Determinazione dirigenziale	n. DET-AMB-2025-5436 del 24/09/2025
Oggetto	D.P.R. 59/2013. Adozione dell'Autorizzazione Unica Ambientale (AUA) relativa allo stabilimento sito nel Comune di Sant'Agata Bolognese (BO), via Modena n. 12, richiesta dalla società Automobili Lamborghini S.p.A. per l'attività di produzione di automobili per Modifica Sostanziale del previgente titolo abilitativo ambientale.
Proposta	n. PDET-AMB-2025-5636 del 24/09/2025
Struttura adottante	Servizio Autorizzazioni e Concessioni di Bologna
Dirigente adottante	LEONARDO PALUMBO

Oggetto: D.P.R. 59/2013. Adozione dell'Autorizzazione Unica Ambientale (AUA) relativa allo stabilimento sito nel Comune di Sant'Agata Bolognese (BO), via Modena n. 12, richiesta dalla società Automobili Lamborghini S.p.A. per l'attività di produzione di automobili per Modifica Sostanziale del previgente titolo abilitativo ambientale.

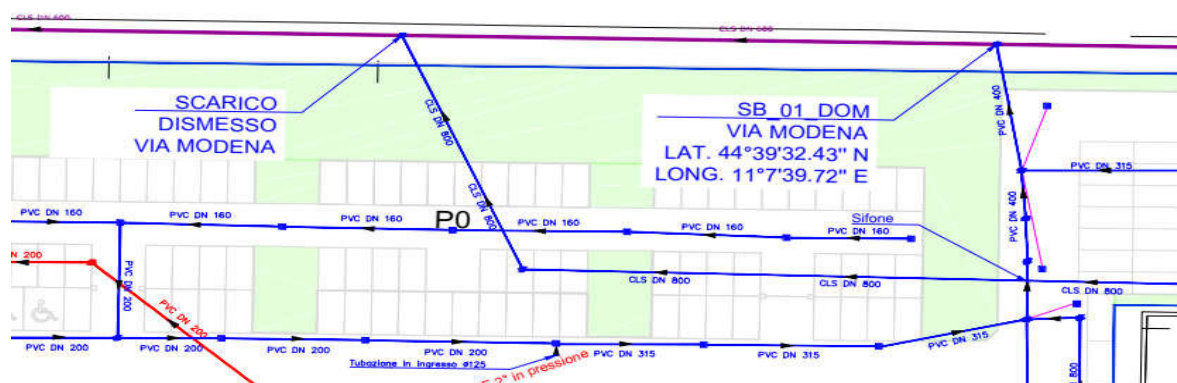
Per quanto riguarda gli scarichi di via Modena troviamo essenzialmente due varianti:

1: La prima, indicata in Figura 2 con il cerchio rosso, riguarda il cambio " amministrativo" della tipologia di acque in arrivo alla fognatura pubblica di via Modena

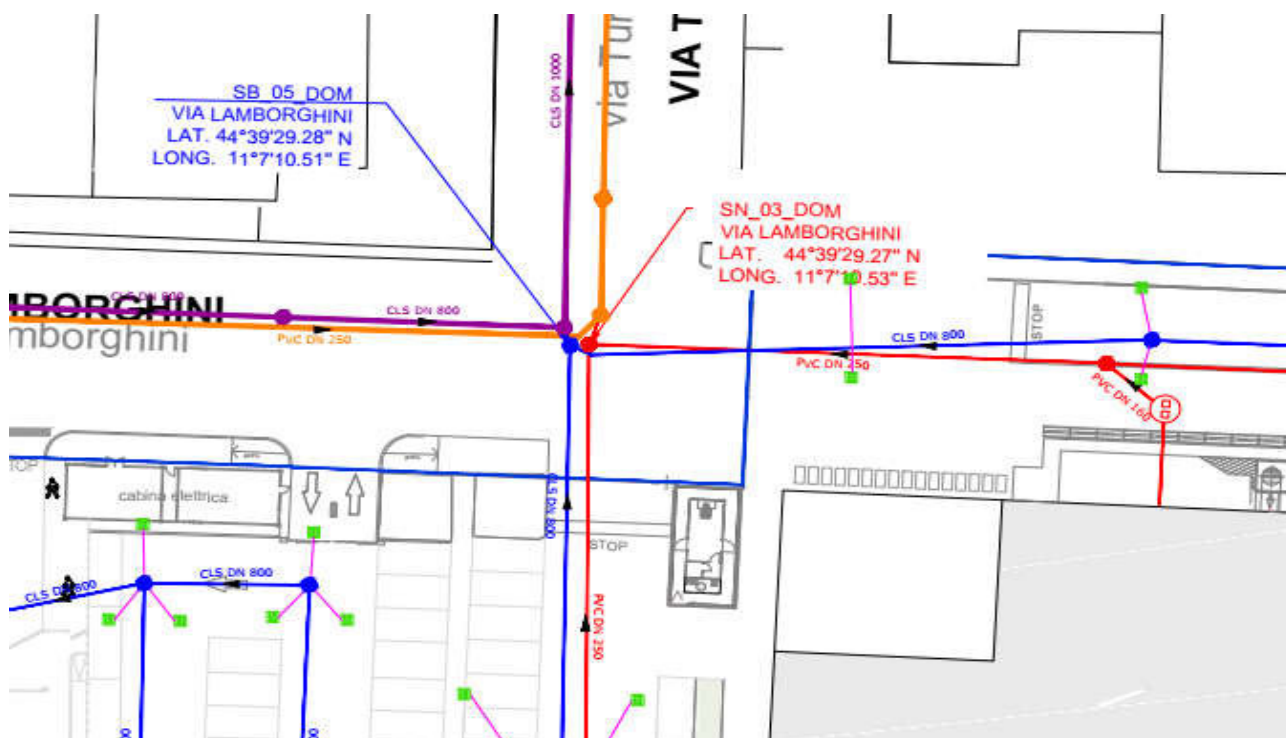
Con specifico riferimento alle variazioni introdotte rispetto al quadro conoscitivo dell'AUA esistente l'altra modifica alla matrice scarichi è stata fatta in via Lamborghini nella quale troviamo:

Ai fini dell'AUA si fa presente che, sebbene gli scarichi di (Figura 4 – di cui non c'è corrispondenza) facciano riferimento a linee interne differenti, in realtà conferiscono nello stesso punto di recapito nella fognatura.

- Nella Cartografia A.2. – Planimetria reti A.2 – Planimetria reti LC-CFK-ZP7-ZP8_SCARICHI VIA LAMBORGHINI - VIA SUOR TERESA VERONESI riporta:

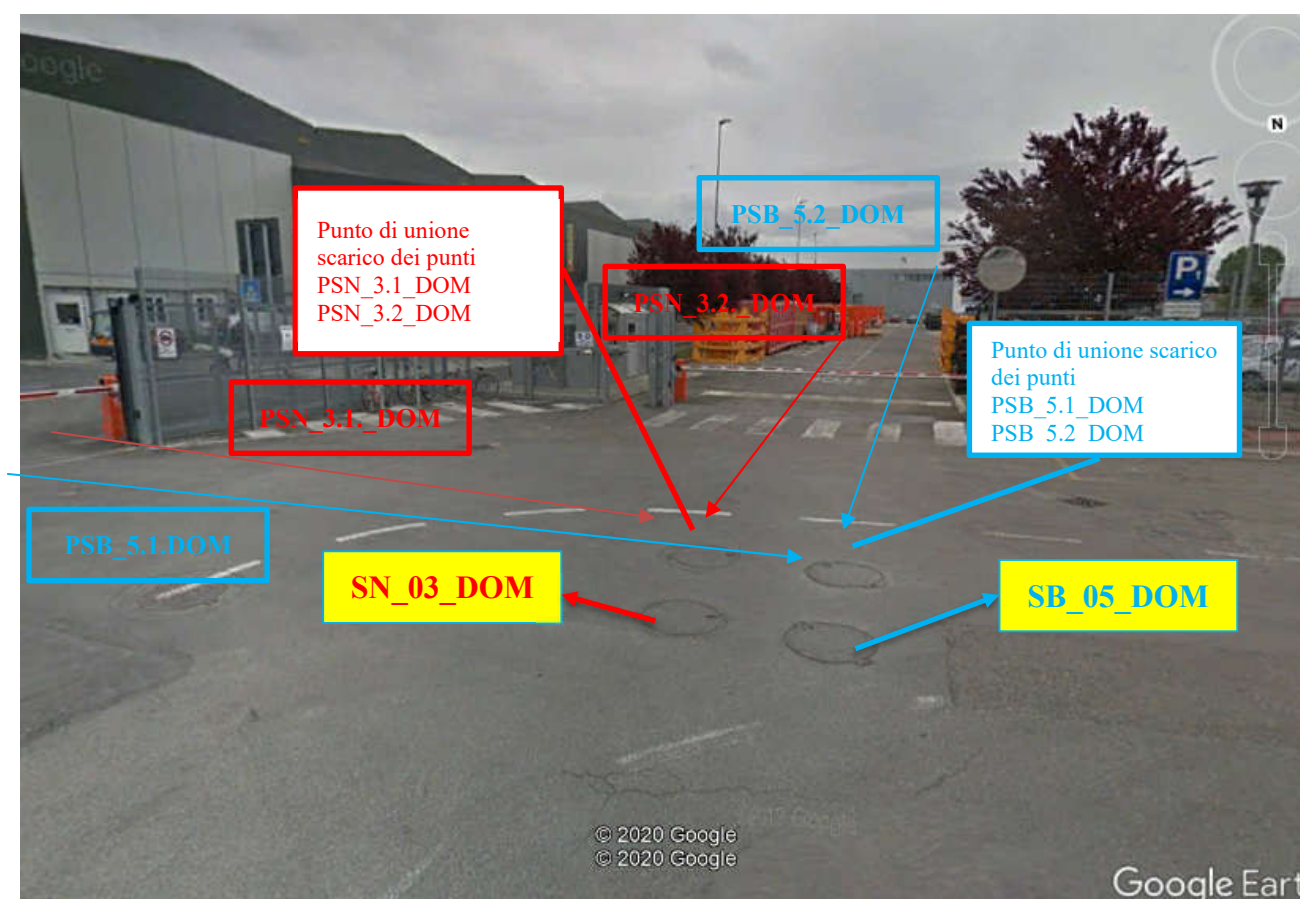
La Cartografia come si evince riporta due pozzetti di scarico SN_03_DOM e SB_05_DOM composti da punti di scarico di reti interni differenti come si evince nella foto sotto riportata.

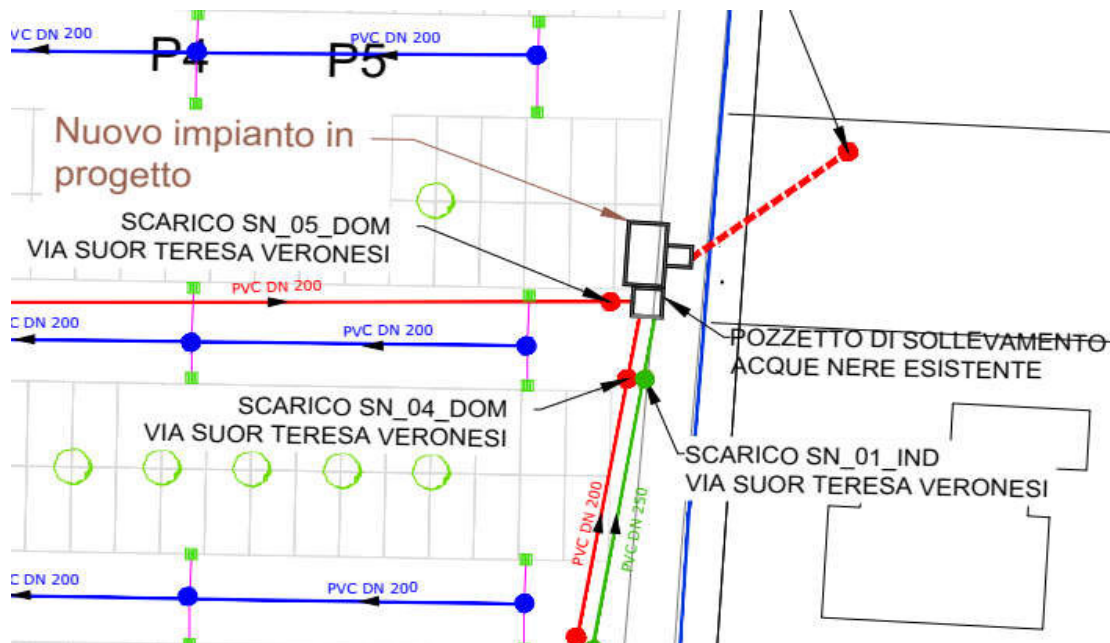
Alla luce di quanto sopra i diversi rami confluiscono in pozzetti di proprietà della ditta Lamborghini che si trovano in strada pubblica e che successivamente confluiscono nella condotta pubblica.

Considerato quanto sopra il GSII autorizza allo scarico in pubblica fognatura, pertanto i punti di presi in considerazione dal gestore saranno quelli indicati nei riquadri gialli.

NP 3085 MT 3~ Adaptive 460

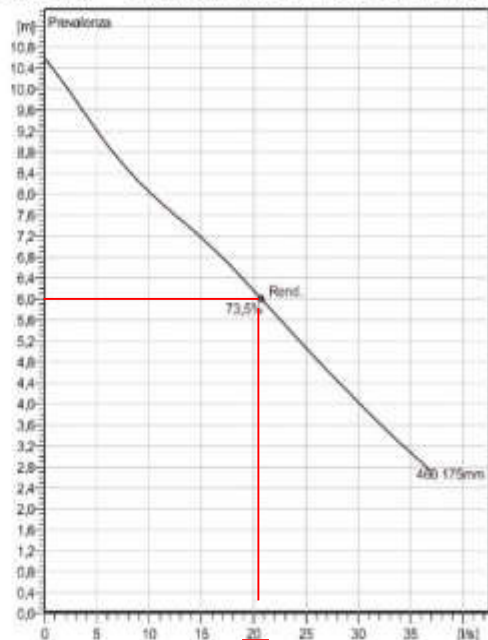
Nello specifico, la portata di funzionamento della pompa indicata nella Figura 10 (che si riporta in estratto) della relazione indica un esercizio di 20 l/s
